ZMĚNOVÝ LIST		č. ZL 5							
Komu :		Datum : 04.10.2021							
Odesláno / Předáno	poštou	osobně x							
Týká se :	"Karlovarská krajská nemocnice, a.s. – nemocnice v Chebu – Dokončení revitalizace areálu nemocnice v Chebu – pavilon B (levá část)"								
Odkazy :	na specifikaci :								
	na výkresy :	Kompletní projektová změna P3 včetně profesí							
	na rozp. podklady :	A 03-20-P Slepý rozpočet - Změna P03.xlsx							
	na jinou část smlouvy :								
ZMĚNA : PROJEKTOVÁ ZMĚNA P3 <p>Změny v 1. NP jsou nutné, protože navržená dispozice neodpovídá plánovanému charakteru zdravotní péče v této ambulantní části. Bylo nutné rozšířit a upravit prostory hematologické ambulance. Zde probíhá nejen klasická ambulantní péče, ale plánovaná hemoterapie (transfuze krve). Stejně tak ORL ambulanci bylo nutné rozšířit o ORL zákrovový sálek. Změna dispozice řeší i chybějící sádrovnu.</p> <p>V 1. NP je dále plánovaná endokrinologická ambulance a neurologická ambulance. Naopak není počítáno s oční ambulancí (požadavky na prostory této ambulance by omezili minimálně jednu další ambulanci), kterou je počítáno s přemístěním do budovy C. Skladba ambulancí v 1. NP je navržena tak, aby akutní ambulantní péč

1:100 01.02.1-29

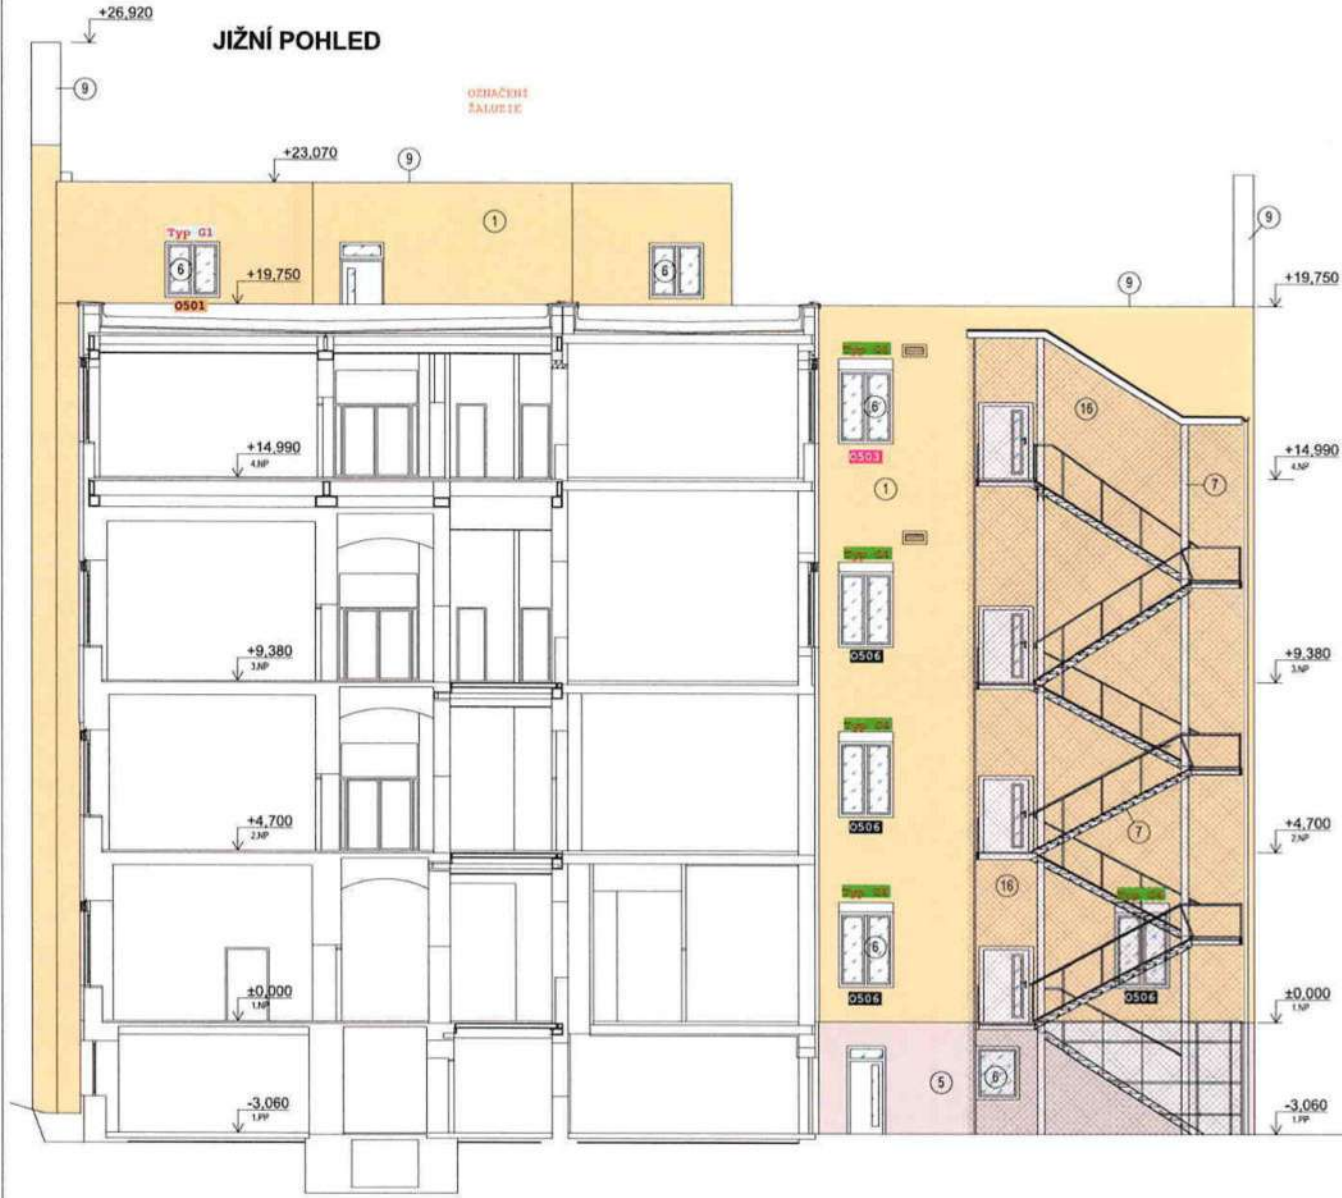
PŘEHLED POČTU KRYCÍCH PLECHŮ A PŘEDOKENNÍCH ŽALUZII

PŘEDOKENNÍ ŽALUZIE	KRYCÍ PLECH/GALERIE	POČET (ks)				POZNÁMKA
		PŮDORYSY	VÝPIS PRVKŮ PSV	VÝKAZ VÝMĚR	ZAKRESLENO V POHLEDECH	
0501	TYP G1	5	5	5	5	
0502	TYP G3	17	17	17	17	
	0503 TYP G4	19	8+11 = 19	19	13	nový typ krycí galerie G4a namísto G4
	0503 TYP G4a				6	
	0504 TYP G4	6	6	6	4	nový typ krycí galerie G4a namísto G4
	0504 TYP G4a				2	
0505	TYP G3	46	12+17+17 = 17?	17	46	ve výkazu výměr chybí 29 ks
	0506 TYP G4	33	15+7+11 = 33	33	32	1 ks nebude pod přístřeškem vlevo vedle vstupu
0506a	TYP G3	4	4	4	4	
	0507 TYP G4	12	4+2+6 = 12	12	12	
0507a	TYP G3	4	4	4	4	
0508	TYP G1	2	2	2	2

Pivachni stav

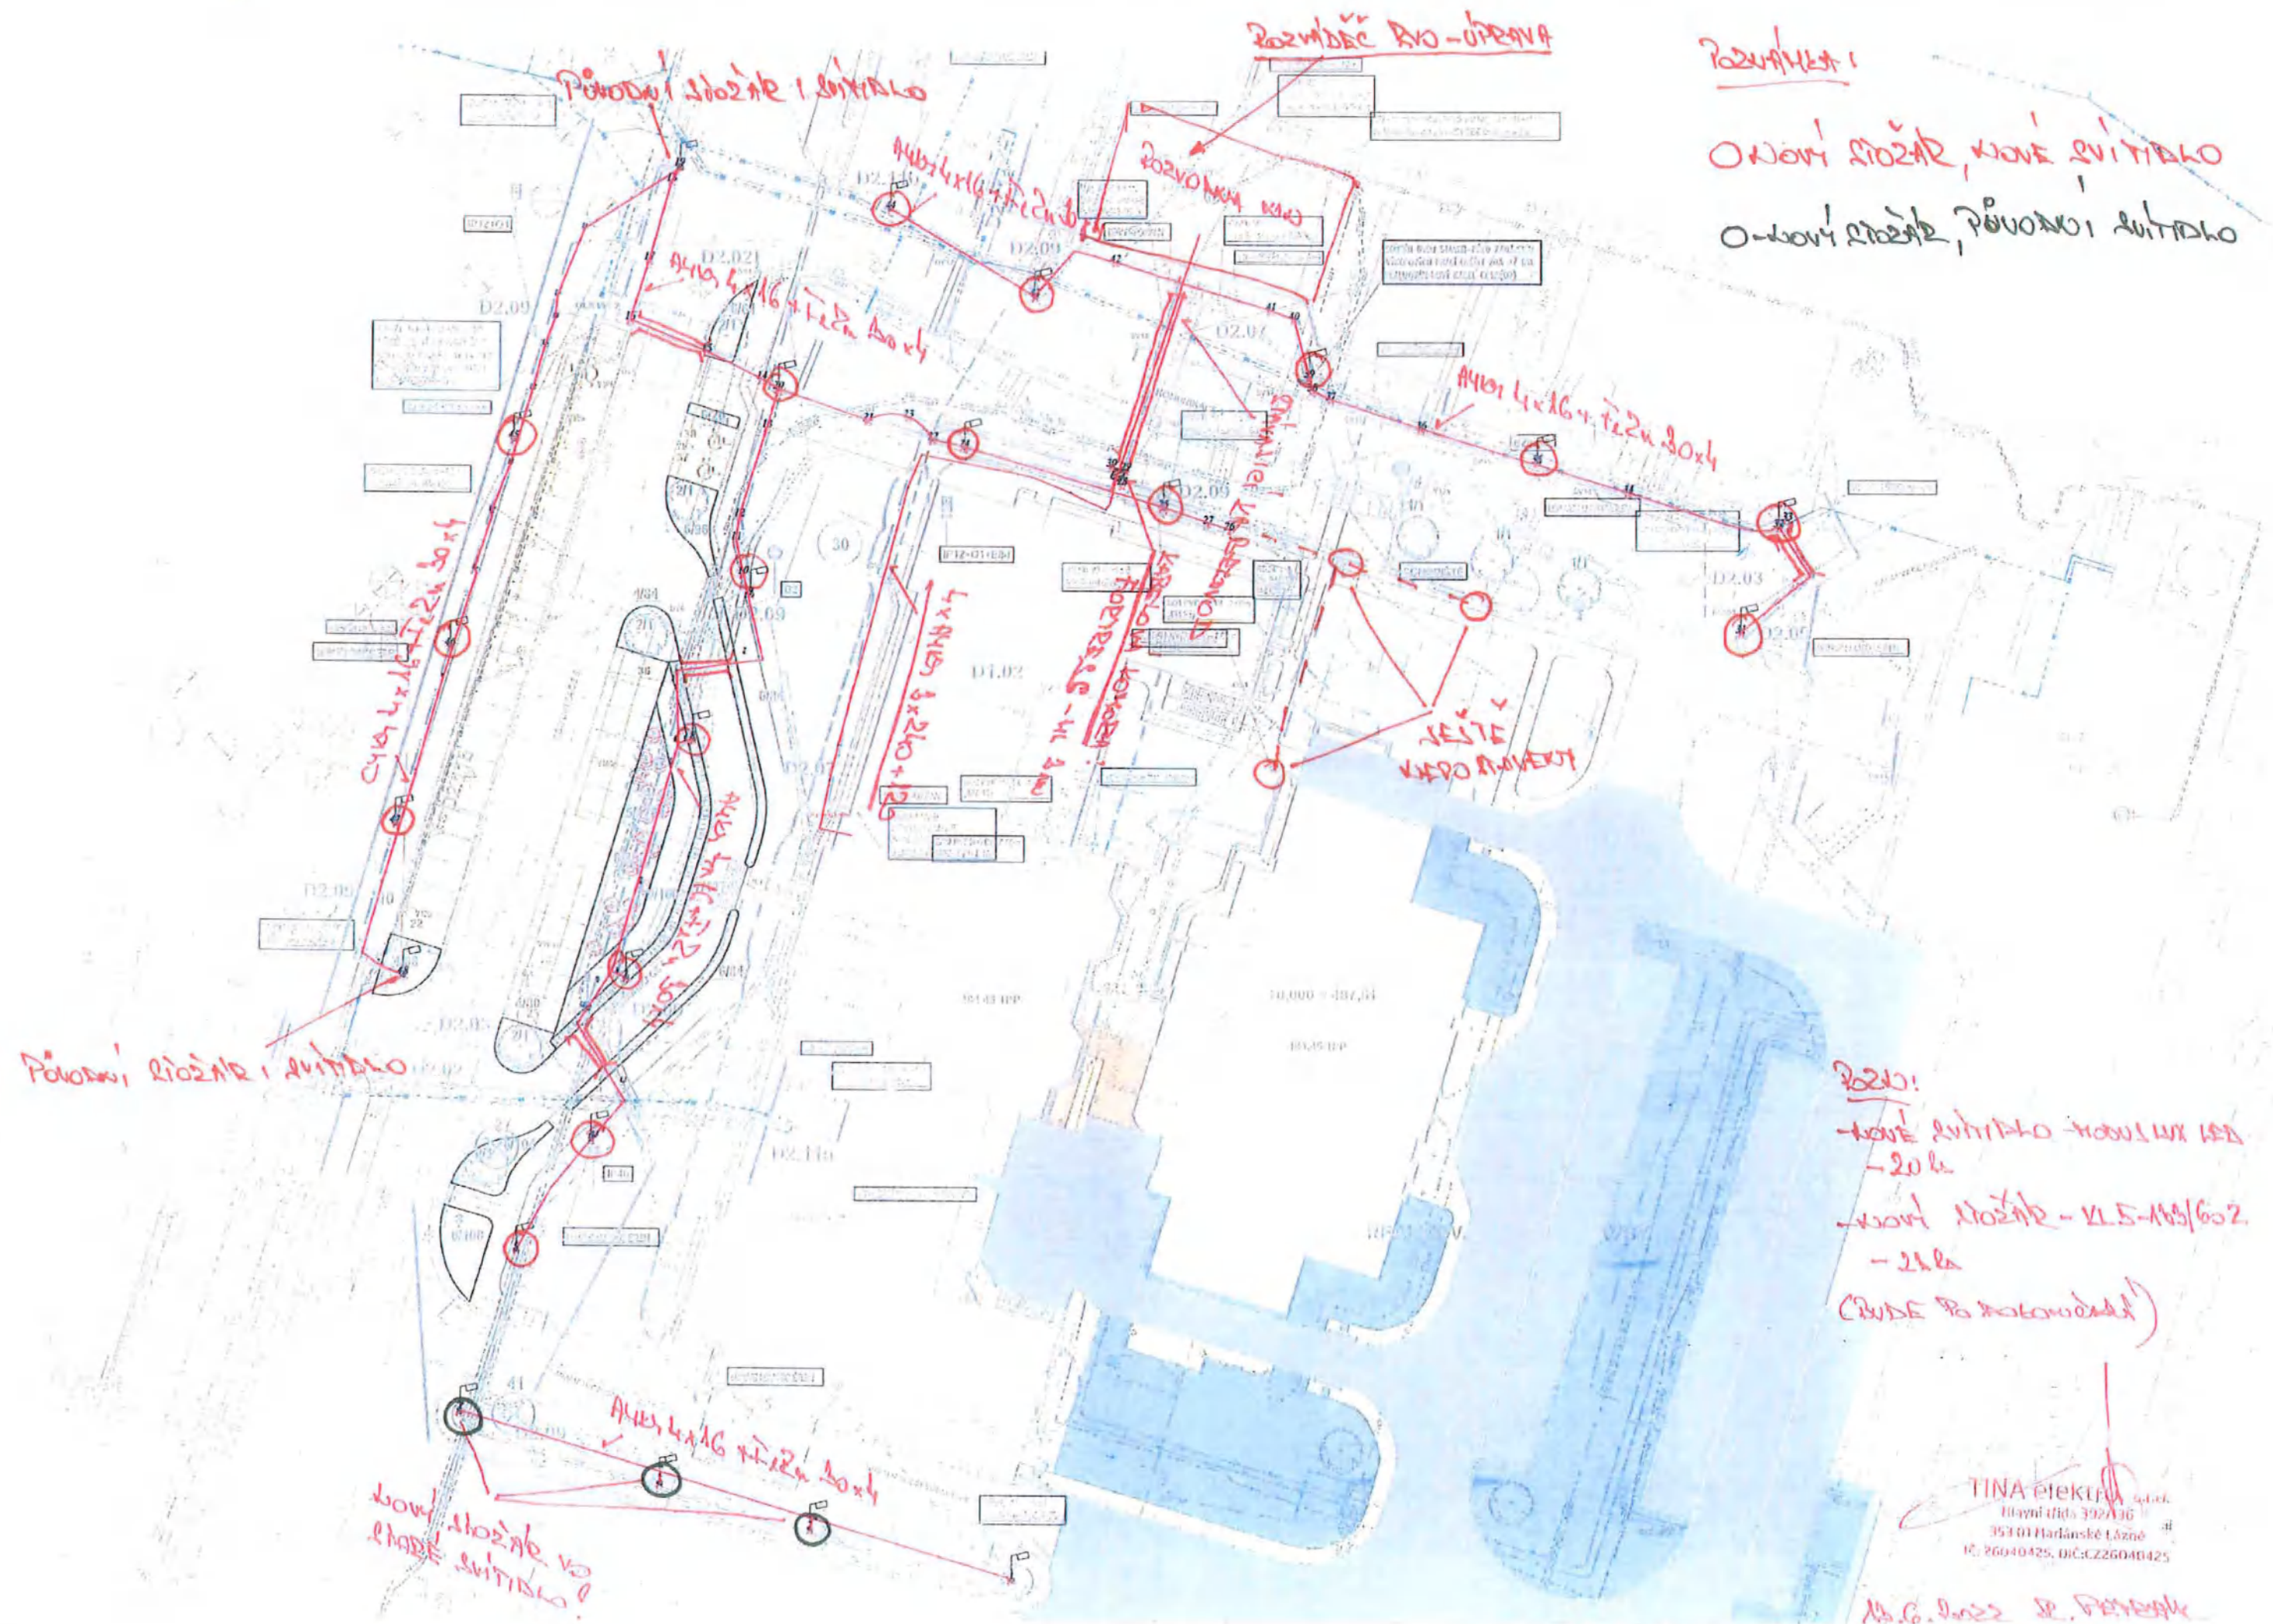
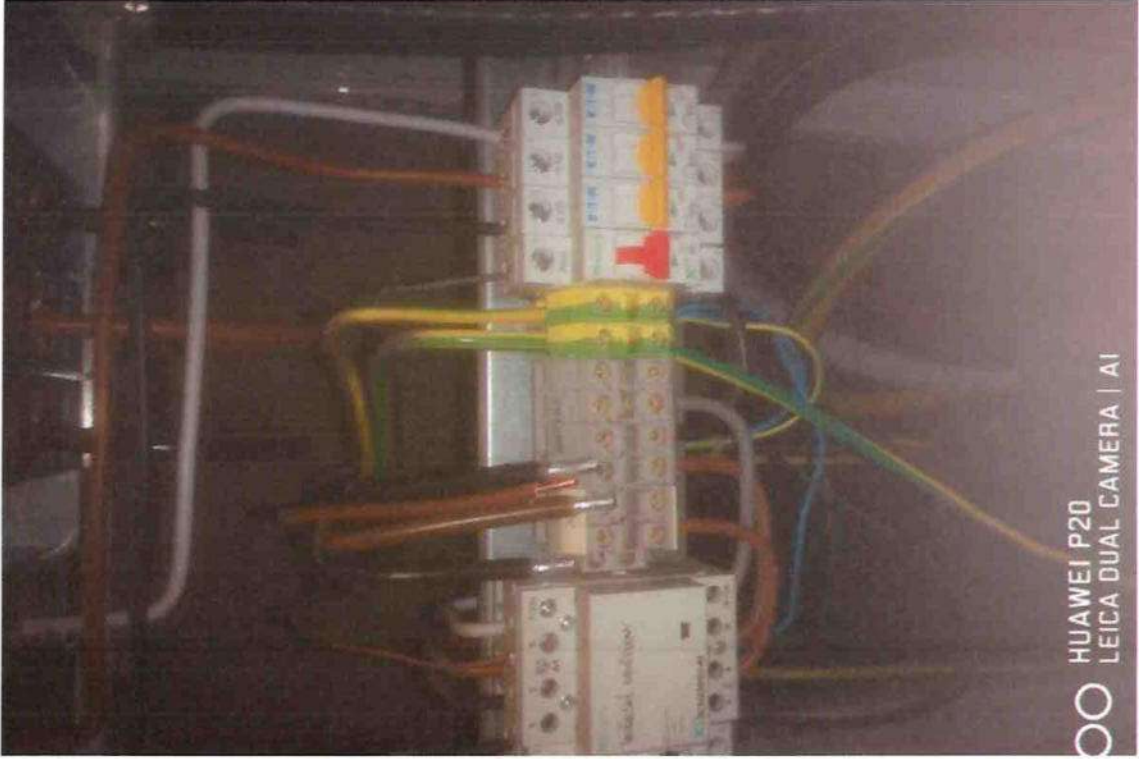
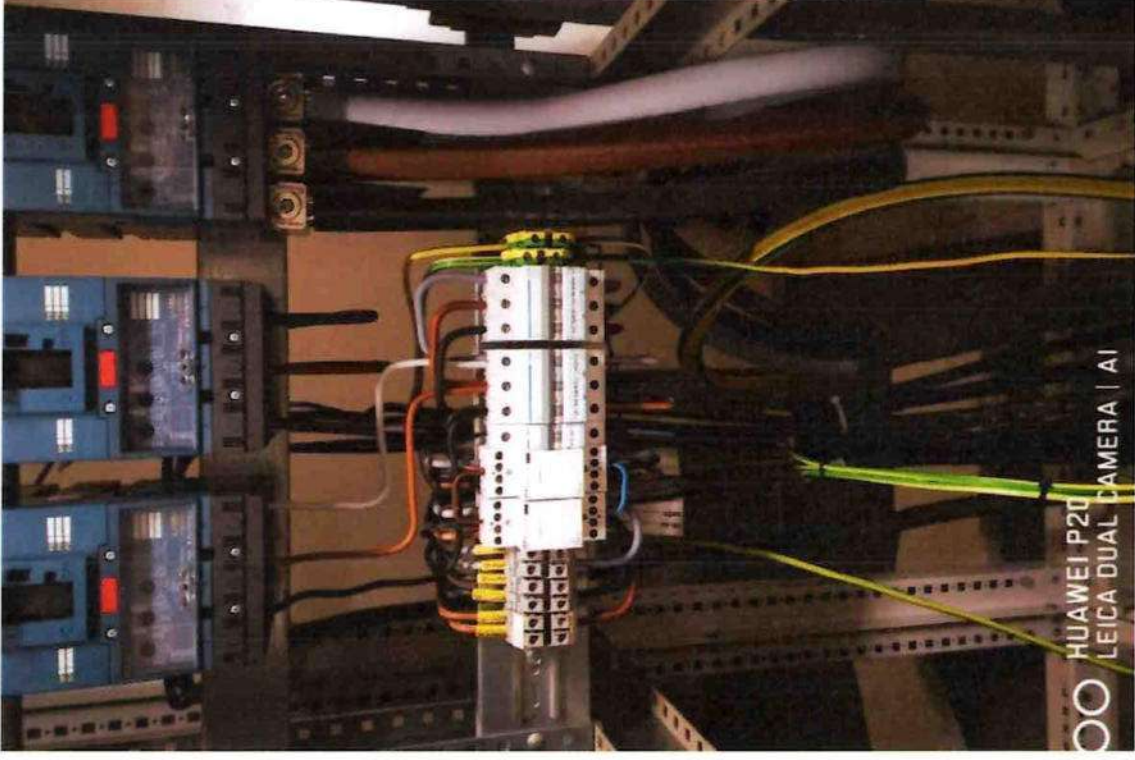
54	300024	Trubka HDPE 40/33	m	180,000							0,00	-4 894,20	
55	308513	Úbrousek čistící pro opt. vlákno 34155	ks	6,000							0,00	-845,58	
56	304947	Trubka elektroinstalační elektro ohebná PVC 25mm	m	25,000							0,00	-134,50	
		Skutečné provedení stavby									0,00	0,00	
57	952731	Vyhotovení knihy plánů - dokumentace skutečného provedení	ks	1,000							0,00	-7 780,88	
58	956284	Zaměření trasy pro stavbu do 100m	ks	1,000							0,00	-7 238,00	
													Doplnění stožárů a svítidel veřejného osvětlení
10	210203403	Montáž svítidlo výbojkové průmyslové stropní přisazené 1 zdroj s krytem	kus	3,000							0,00	-620,40	v rozpočtu je montáž 23KS celkem jich je ale 20ks
				0,00	11	LVX3000N03V1	Svítidlo venkovní LED, 32W, 3200lm, 3000K, Ra80, IP65, kryt PCO, životnost 40000h, 660x180x162mm, vč. příruby 560	kus			7 491,32	7 491,32	umístění viz situace v příloze

PŮVODNÍ SÍŤ AŽ AŽ SVĚTLA

ROZVODNÁ SÍŤ - ÚPRAVA

NOVÝ SÍŤ, NOVÉ SVĚTLA

NOVÝ SÍŤ, PŮVODNÍ SVĚTLA

ROZVODNÁ SÍŤ
- NOVÉ SVĚTLA - NOVÝ ÚVOD
- 20 kV
- NOVÝ SÍŤ - VL 5-165/602
- 21 kV
(BUDE PŘI MONTÁŽI)
